Onderwerp
**Wijzigingsbesluit omgevingsvergunning
realisering van een zonnepark.**

Op 15 september 2021 hebben wij u een omgevingsvergunning verleend voor het realiseren van een zonnepark op de kadastrale percelen ODG00 F 1361, 1362 en 1363, nabij Legauke 11 in Opeinde. We hebben besloten de verleende vergunning te wijzigen.

Onderwerp Adviesaanvraag omgevingsvergunning 2022 - Legauke - Opeinde

- 6 *Op tekening "grondplan met PV layout, wijziging F blusvoorziening 10 oktober 2022" zijn de punten 4 en 5 op aangeduid.*

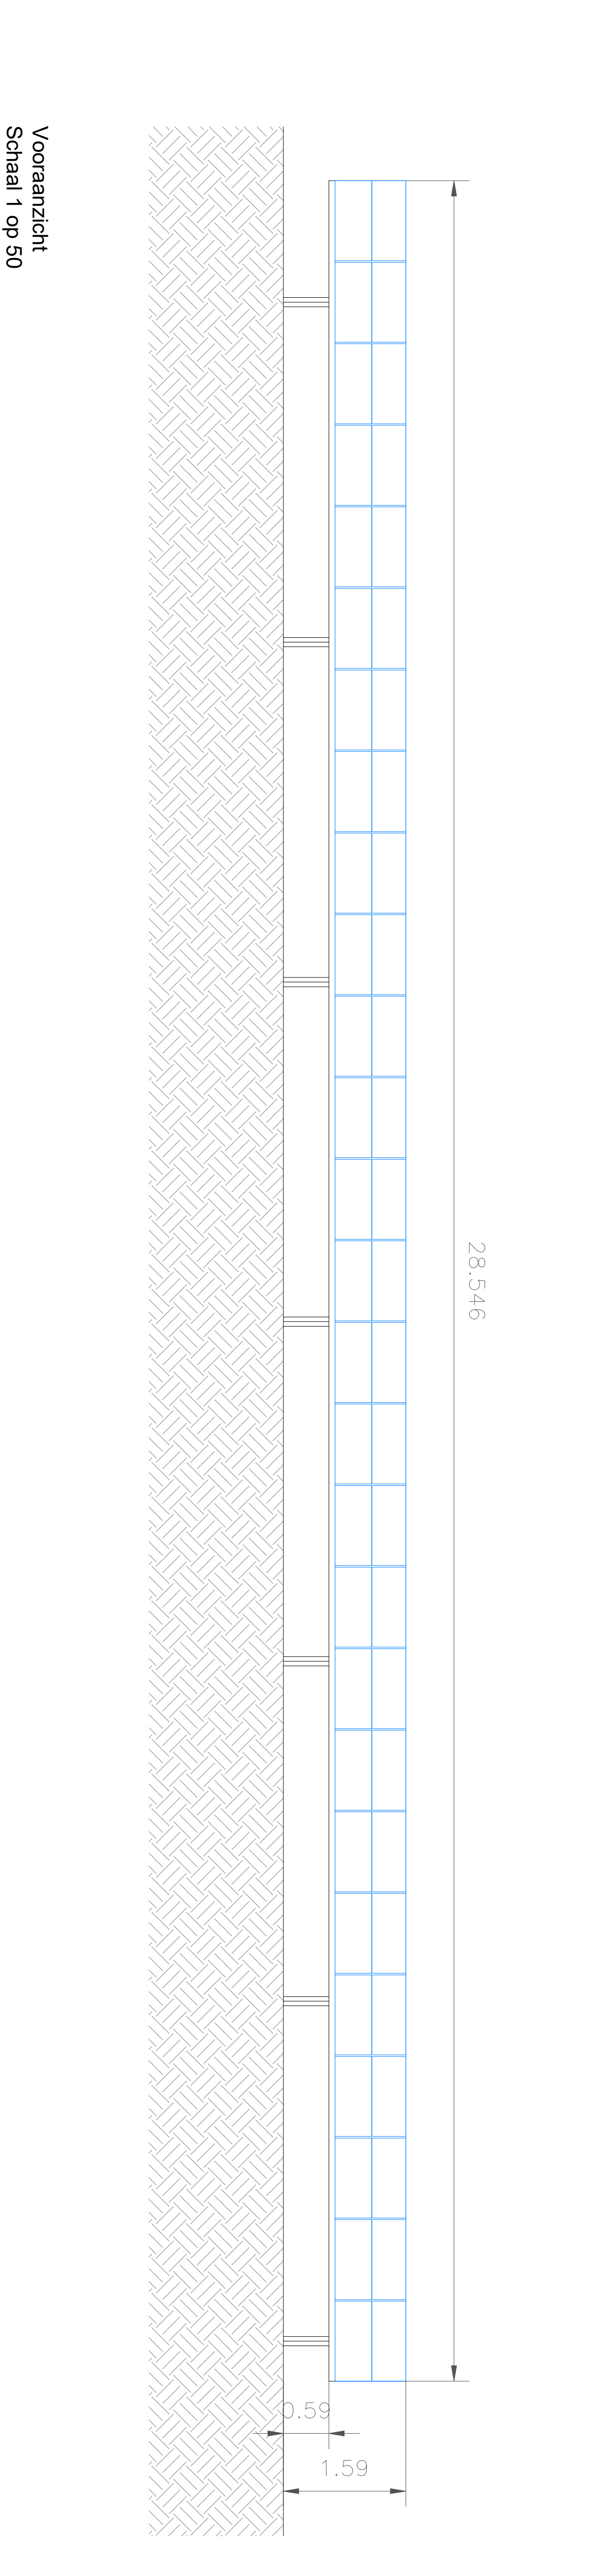
- 4 *Vergunninghouder realiseert voor ingebruikname een bluswateraansluiting. Deze brandblusaansluiting komt in het midden van het zonnepark. De concrete invulling wordt afgestemd met de brandweer.*

- 5 *In verband met de bereikbaarheid dienen de wegen in het zonnepark 11,5 ton en een totaalgewicht van 30 ton te kunnen. De minimale wegbreedte bedraagt 3,5 meter en bochtstralen van: binnenbocht 5,5 meter en buitenbocht 10 meter.*

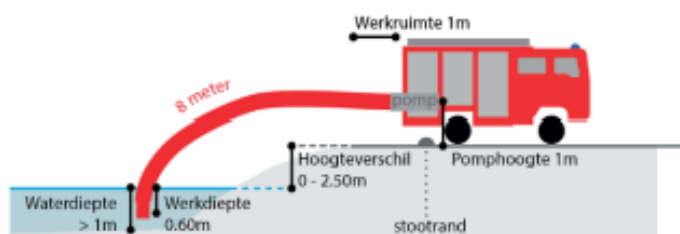
bluswatervoorziening te zijn van 1.000 liter per minuut. Hiervoor zou gebruik gemaakt kunnen worden van open water zoals omliggende sloten en vaarten. Wij adviseren om op meerdere punten rondom het zonnepark een opstelplaats te creëren aan het open water ten behoeve van de bluswatervoorzieningen. Hierbij dient gecontroleerd te worden of het open water voldoende water bezit om te allen tijde voldoende water te kunnen onttrekken. Een opstelplaats voor de brandweer dient te voldoen aan de volgende kenmerken en de maatvoeringen uit onderstaande afbeelding:

- een breedte van 4 meter en een lengte van 10 meter;
- een doorgangshoogte van 4,2 meter;
- bestand tegen een aslast van 11,5 ton en een totaalgewicht van 15 ton.
